PRODUKT <b>P</b>	HOOFDGRROEP 3	GROEP 36
BETR. Volvo Guard Inbraakalarm Andere schakeling 200 modeljaar 1990-		NO. 203  DATUM Feb. 1990

## Service Bulletin

### Volvo Guard Inbraakalarm

Andere schakeling van de 15-voeding van de regeleenheid van het alarm in 200-auto's m.i.v. modeljaar 1990

148 917

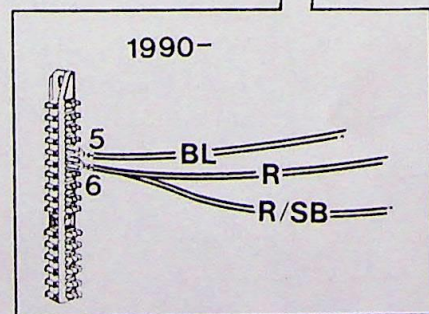
Sluit de blauwe draad (BL) van het alarm aan op zekering nr 5.

Volledig bedradingschema voor Volvo Guard voor Volvo 200-auto's

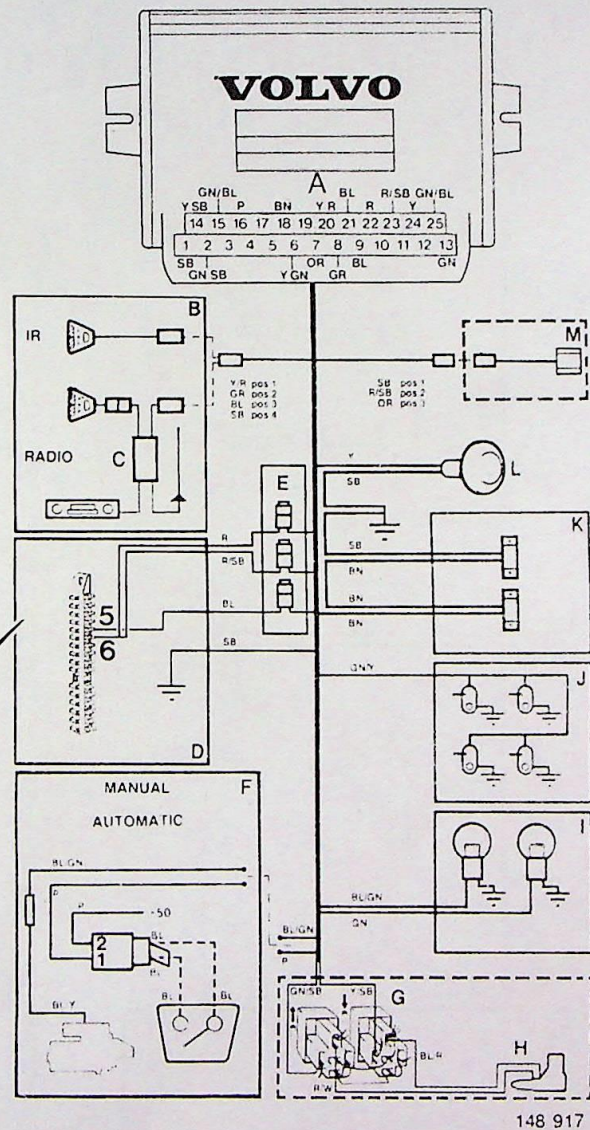
Voor de juiste voeding van de regeleenheid van het alarm moet dit m.i.v. modeljaar 1990 in de auto's op een andere manier dan bij de vroegere modellen aangesloten worden.

In dit Service Bulletin wordt de nieuwe schakeling beschreven waardoor voor deze auto's de betreffende handelingen in de volgende montage-instructies vervangen worden:
